BOLETIN INFORMATIVO N° 39

Anexo del Catálogo Línea Fachadas Vidriadas (Piel de Vidrio)

ADR-1437

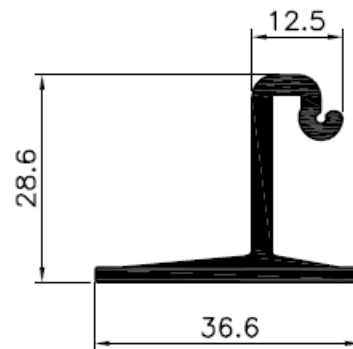
Se modificó el diseño de los perfiles ADR-1437 y ADR-1438 bisagra continua (**Página 12**) del catálogo, por los nuevos diseños, (Ver detalle)

3. MECANIZADOS

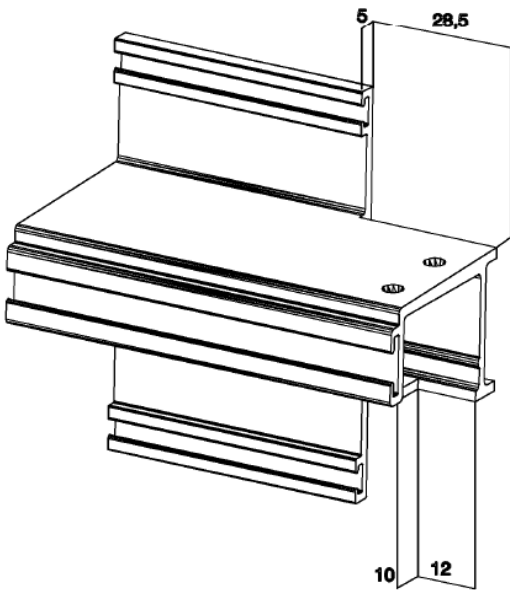
El mecanizado indicado es el correspondiente al perfil ADR-1437 (**Página 48**) del catálogo.
